DIRECCION DE PLANEACION DE ALMACENES GERENCIA DE CORNERS		CHECKLIST DE REVISION DE PROYECTO	
DATOS DEL PROYECTO		TIPO DE REQUERIMIENTO	
NOMBRE		CORNER NUEVO	REUBICACIÓN
ALMACEN		REDUCCIÓN	CAMBIO DE IMAGEN
M2		AMPLIACIÓN	MUEBLE SUELTO
FECHA DE AUTORIZACIÓN			
AUTORIZADO POR			
PUNTOS A GARANTIZAR EN LA INSTALACIÓN DE PROYECTOS CORNERS DE ACUERDO A LINEAMIENTOS Y CRITERIOS DE PROYECTOS CORNERS EN TIENDAS NUEVAS Y TIENDAS EN OPERACIÓN		CRITERIOS DE DISEÑO	
		FULL CORNER	
		PERIMETRO MODULAR + AMB MARCA	
		SOFT CORNER	
		PERIMETRO GENERICO+ ID + AMB MARCA	
		PERIMETRO GENERICO+ ID + AMB GENERICO

AMERICAN EAGLE
LIVERPOOL LOS MOCHIS JUNIORS

FECHA: 12-ago.-19
UBICACION: BLVRD. CENTENARIO #805 PTE., CENTRO, 81271 LOS MOCHIS, SIN.
ACOTACION: MM
AREA PROYECTO: 27.82M2
ESCALA: 1:50

PLANTA GENERAL
ESC. 1:50

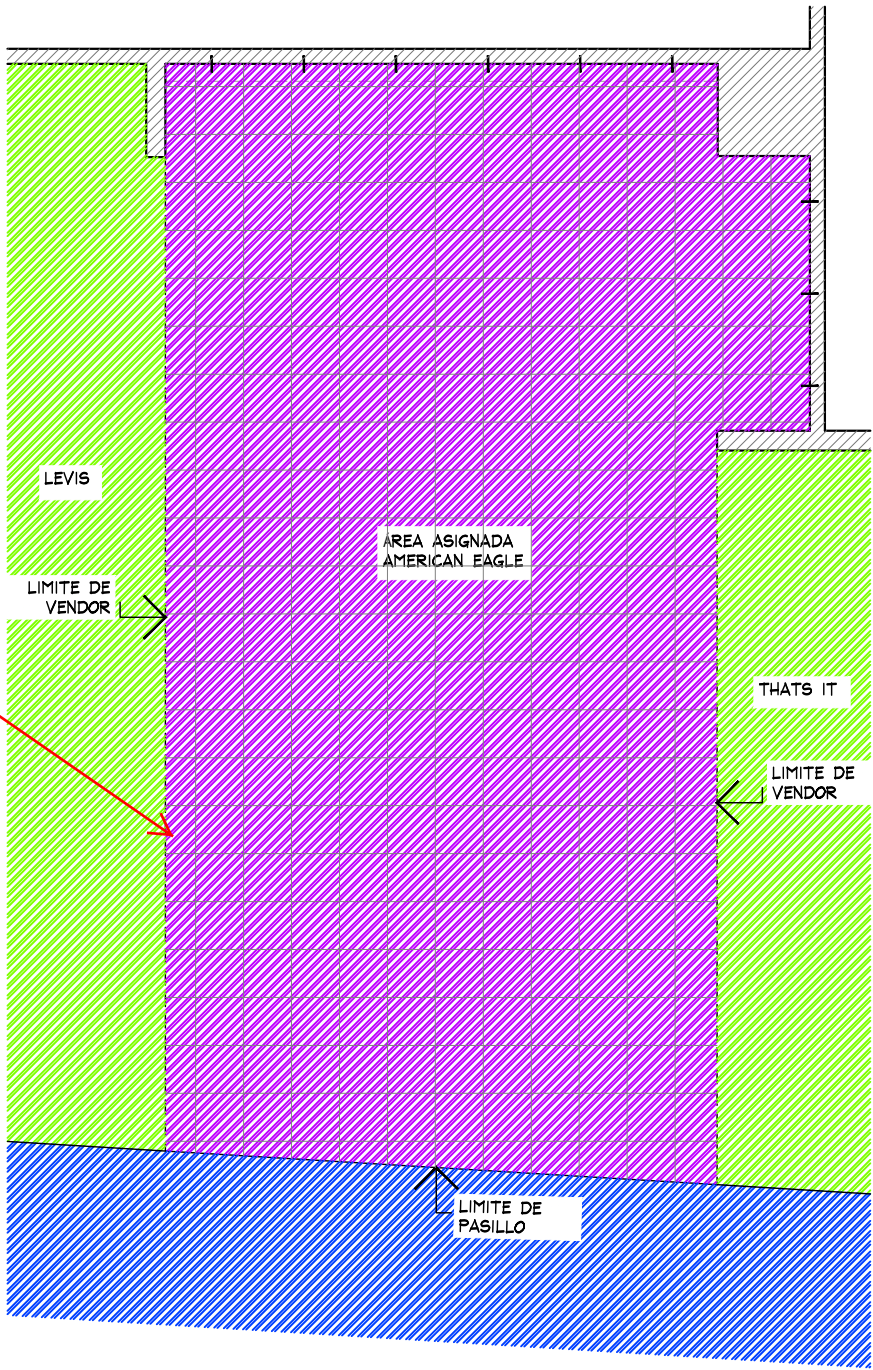
AL MOMENTO DEL LEVANTAMIENTO SE ENCONTRO MOBILIARIO GENERICO DENTRO DEL CORNER DESIGNADO PARA "AE", SE DEBERA DE CONTEMPLAR:

RETIRO DE PERIMETRO Y MOBILIARIO CENTRAL EXISTENTE POR (VERIFICAR CON PLANEACION LIVERPOOL LA COORDINACION DE RETIROS), EN EL CASO QUE SE REQUIERA EL RETIRO POR PARTE DE THINK SE DEBERA DE VERIFICAR CON EL AREA DE MANTENIMIENTO LA ENTREGA DEL MOBILIARIO RETIRADO.

SE ENCONTRO PISO CERAMICO DENTRO DEL CORNER, POR LO QUE NO SE PROPONE CAMBIO DE PISO.

CONTEMPLAR QUE AL MOMENTO DE LA INSTALACION EL AREA DE PERIMETRO CUENTA CON FALDON DE TIENDA EXISTENTE.

LOS CONTACTOS SON EXISTENTES.

AMUEBLADO DE MARCA - OK
SE SOLICITA A MARCA COLOCAR NIVELADORES METALICOS BASE PLASTICA. ALTURA MÁXIMA DE MOBILIARIO DE 1500 MM [YA INCLUYENDO NIVELADORES]

PLANTA ARG
ESC. 1:50

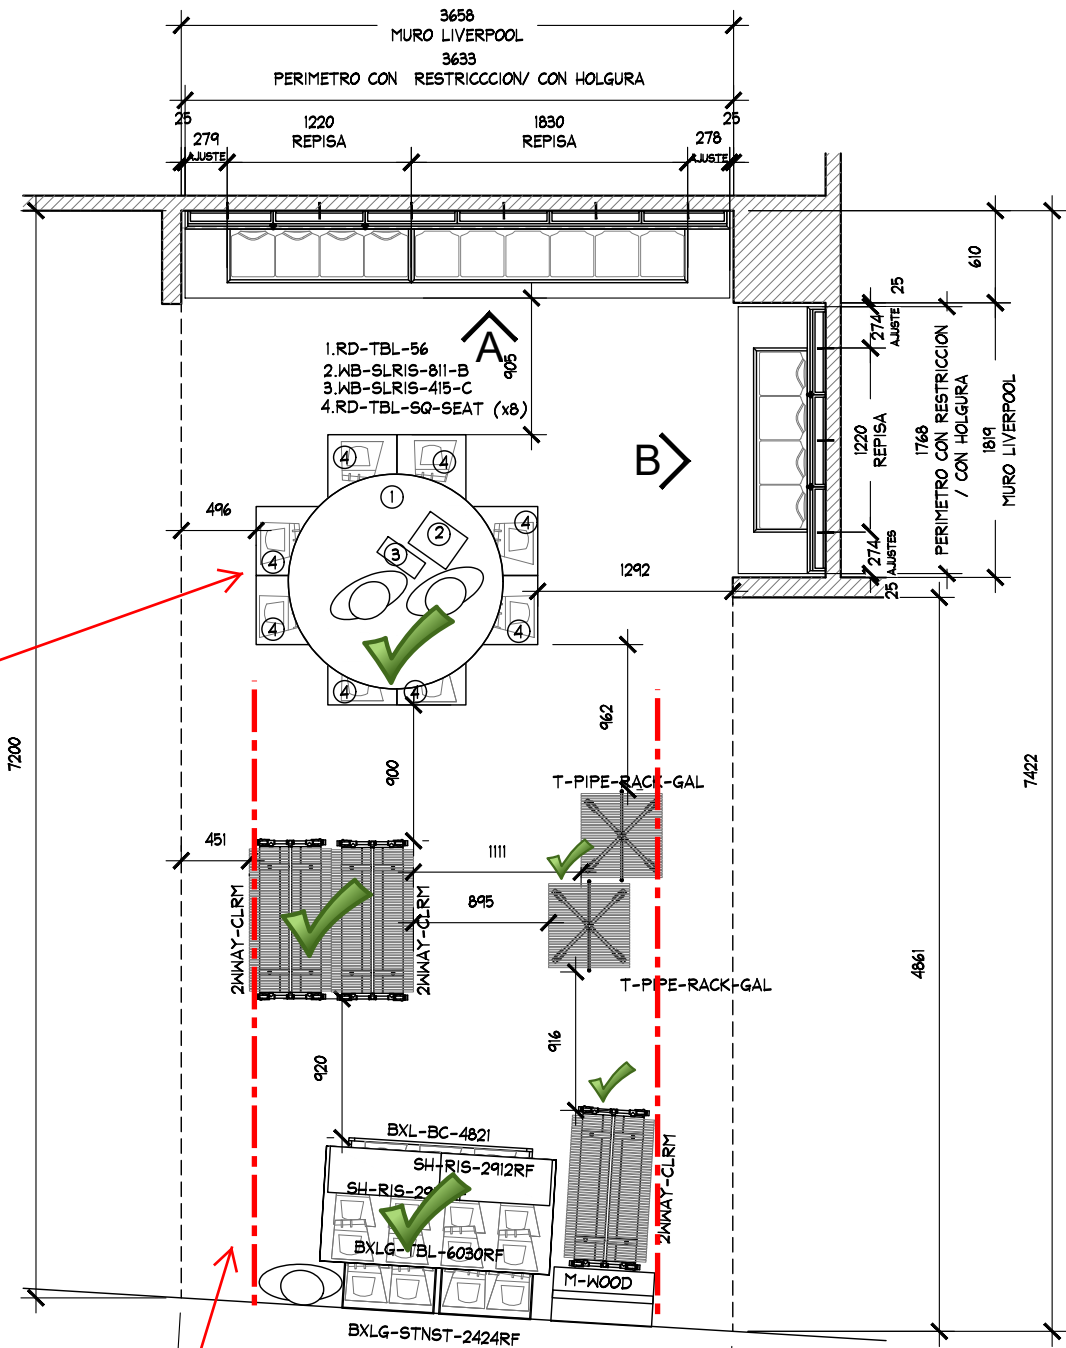
ES RESPONSABILIDAD DE MARCA RESPETAR VENDOR COLINDANTES, DEBE EXISTIR 450 MM MINIMO DE SEPARACIÓN

CIRCULACIONES - OK

DETALLE LOGO
ESC. 1:20

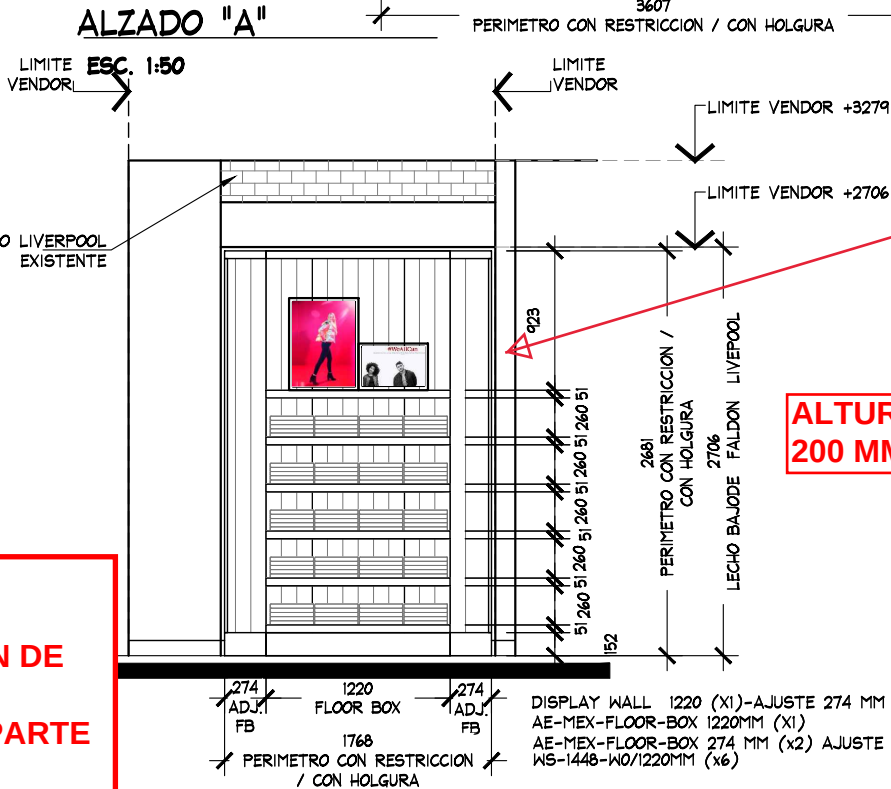
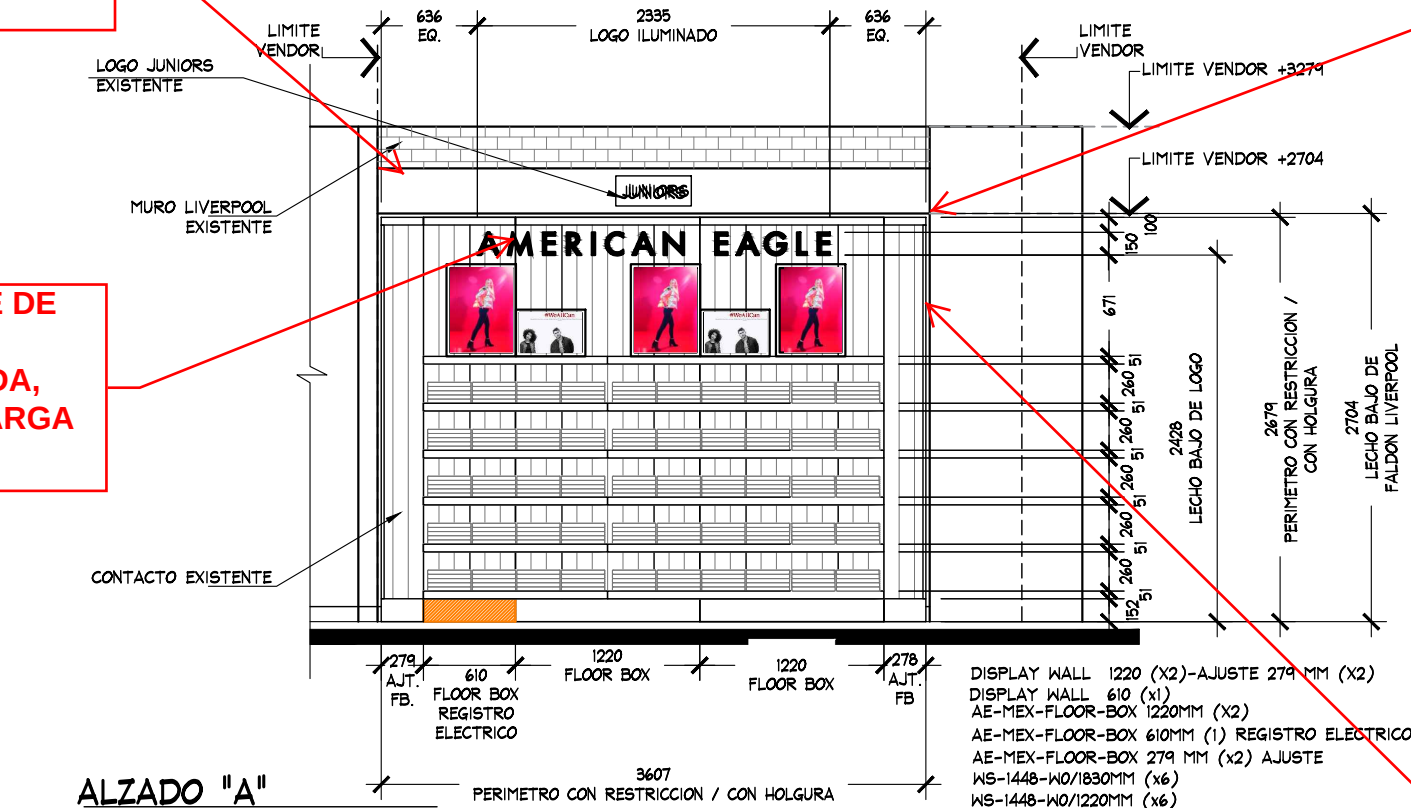
ES RESPONSABILIDAD DE MARCA
RESPETAR ALBAÑILERIA Y
ARQUITECTURA ACTUAL DE
TIENDA

MARCA ES RESPONSABLE DE
VERIFICAR CON
MANTENIMIENTO DE TIENDA,
ESPECIFICACIONES DE CARGA
ELECTRICA

SE SOLICITA A MARCA
RESPETAR ALTURA DE
COPETE DE VENDORS
EXISTENTES

MARCA ES RESPONSABLE DE
FABRICAR MOBILIARIO
AUTOSOPORTANTE, NO SE
AUTORIZA FIJAR NINGUN
ELEMENTO A MURO O
ALBAÑILERIA DE LIVERPOOL. EN
CASO DE REQUERIR COLOCAR
CREMALLERAS, ESTAS SERAN
100% CON CARGO A MARCA

LA MARCA PUEDE UTILIAR LOS CONTACTOS
ELECTRICOS EXISTENTES.
SI SE REQUIEREN NUEVOS O LA REUBICACIÓN DE
CONTACTOS EXISTENTES ESTOS SERAN
RESPONSABILIDAD Y CON CARGO 100% POR PARTE
DE LA MARCA, EN CASO DE DAÑO EN PISO, SE
DEBERA DE REEMPLAZAR LAS PIEZAS DAÑADAS
